関西電力株式会社からの高浜発電所4号機 蒸気発生器伝熱管の損傷に係る報告に対する 評価及び今後の対応について

令和3年3月3日
原子力規制庁

図3 SG伝熱管減肉事象の発生部位と表面形状

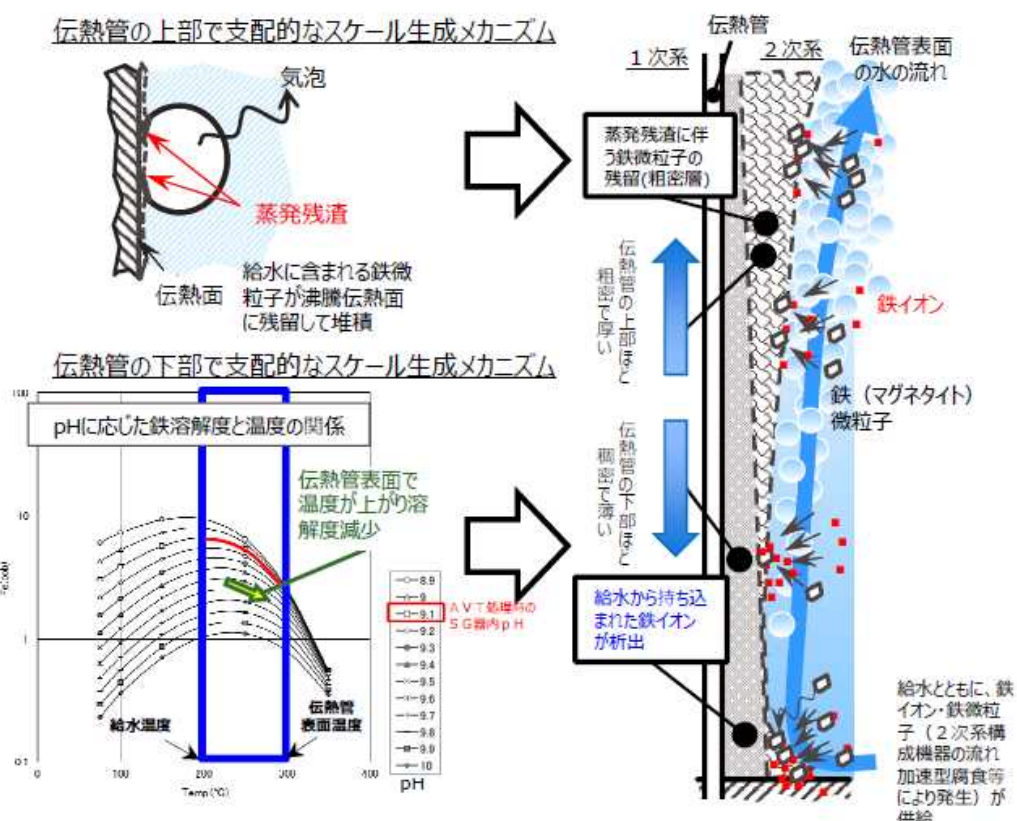
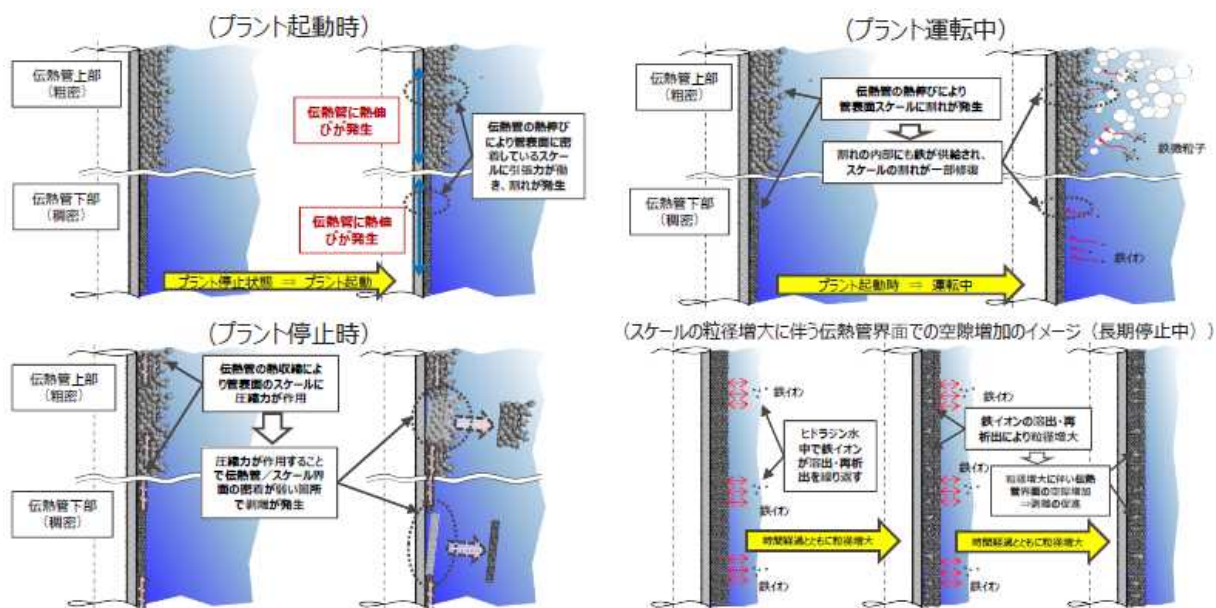
4号機のようなアンモニアとヒドラジンの注入によるAVT (All Volatile Treatment)¹¹を実施し良好な還元性雰囲気¹¹が維持されているプラントでは発生していないこと、また表面形状も異なることから、粒界腐食割れではないと判断した。(図3参照)

4号機のような塩素濃度が十分低く管理され、アンモニアとヒドラジンの注入によるAVTを実施し良好な還元性雰囲気¹¹が維持されているプラントでは発生していないこと、また表面形状も異なることから、ピittingではないと判断した。(図3参照)

4号機のようなアンモニアとヒドラジンの注入によるAVTを実施しているプラントでは発生していないこと、また表面形状も異なることから、リン酸減肉ではないと判断した。(図3参照)

表面形状が異なることから、デンティングではないと判断した。(図3参照)

管支持板部の流れによる伝熱管の管支持板部の応力は、疲労限に比べ非常に小さく、また表面形状も異なることから、疲労損傷ではないと判断した。(図3参照)

事象が発生した箇所の流速はインコネル600製伝熱管のエロージョンが発生する限界流速に比べて十分小さく、また表面形状も異なることから、エロージョンではないと判断した。(図3参照)

図7 SG 2次側下部の器内流況及びスケール挙動

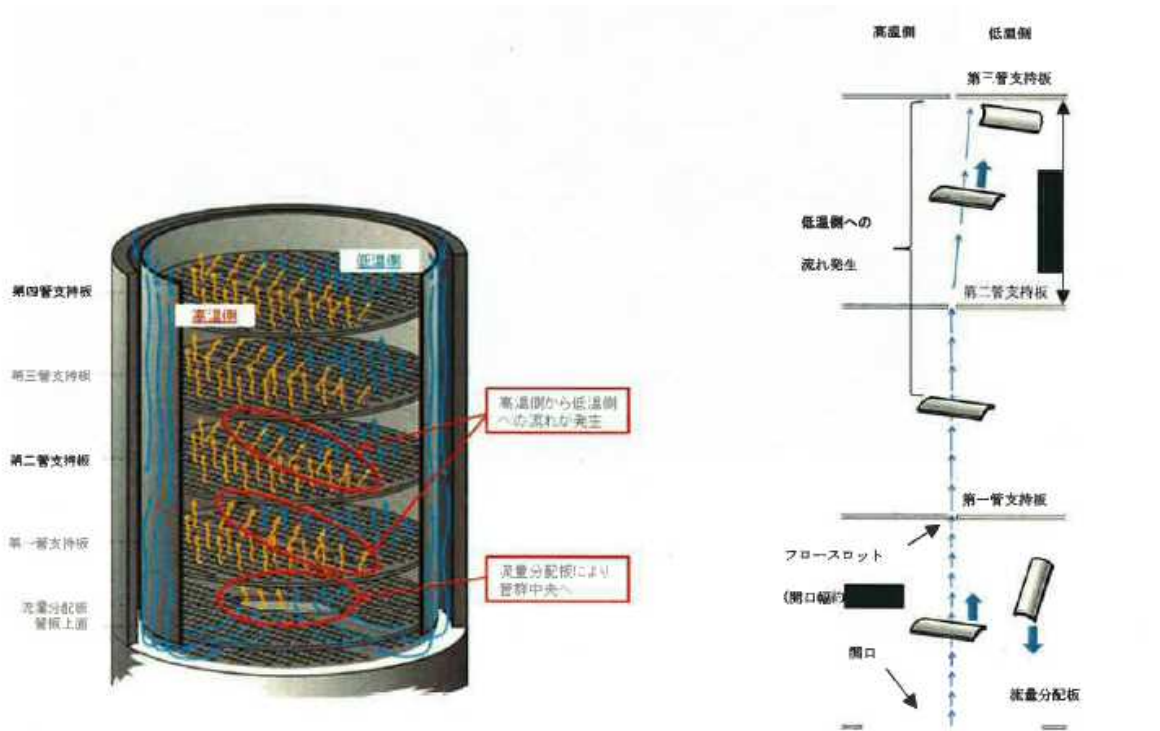
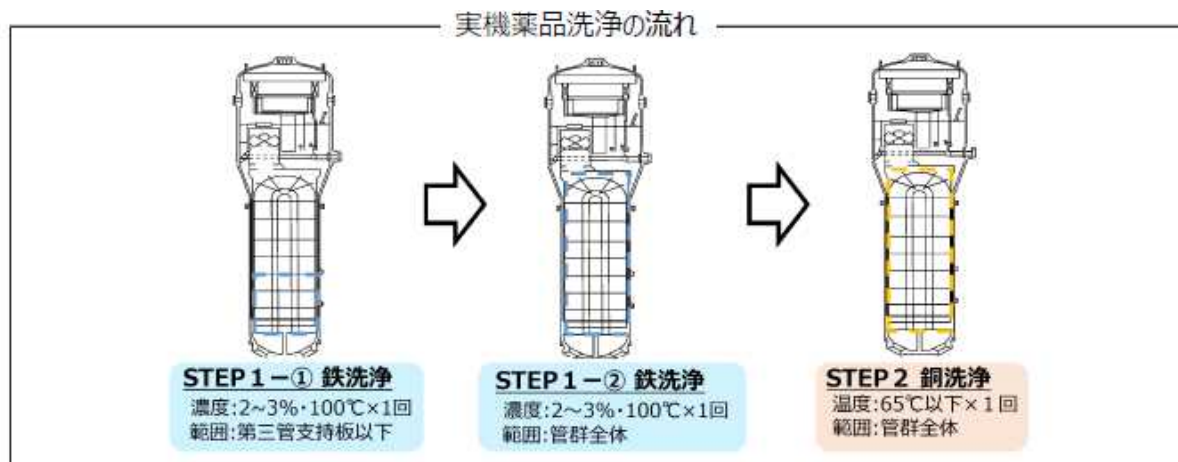
プラント停止時に伝熱管から剥離し、管板上に落下したスケールは、運転中のSG2次側器内の流況下では流体抗力がスケールの落下力を上回ることから、伝熱管群内の上昇流に乗って流量分配板及び各管支持板フローロット部を通過したと考えられる。また、第一管支持板より上方では、上昇流に加え高温側から低温側への水平方向流があることから、第一管支持板及び第二管支持板フローロット部を通過したものが第三管支持板の低温側下面に保持されたと推定するとともに(図7参照)、SG2次側の流況モックアップ試験装置により、実機二相流相当の条件下において、推定した接触状態を再現できることを確認した。

また、伝熱管の損傷に至った原因については、伝熱管から剥離した稠密なスケールがSG内で移動し摩耗減肉を発生させることをモックアップ及び解析等により確認しており、当該スケールが管支持板下面において伝熱管と接触した状態で保持され、伝熱管の振動により、伝熱管に摩耗減肉が生じたと推定することは妥当であると評価する。

図9 高浜発電所3号機の薬品洗浄後に回収したスケールの断面ミクロ観察

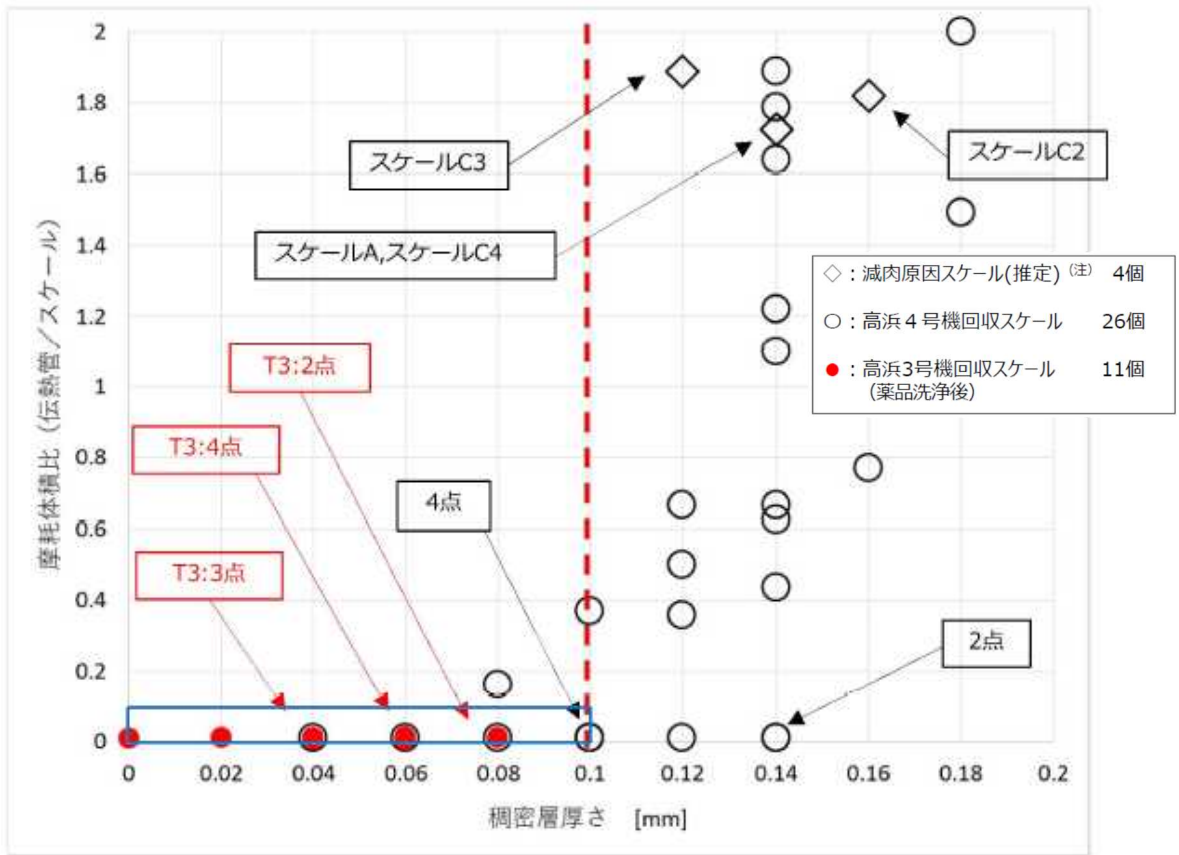
4号機と同様な性状のスケールが蓄積していると考えられる3号機のSGにおいて薬品洗浄を実施し、脆弱化の効果を確認した結果、上記の薬品洗浄試験と同様の結果が得られたことを確認した。（図8、9参照）

SG器内の稠密な性状のスケールを脆弱化させるため、同器内の薬品洗浄を実施する対策は、他プラントの実績、SG器内から採取したスケールを用いた検証試験及び先行して実施した3号機での薬品洗浄の結果を踏まえ妥当であると評価する。
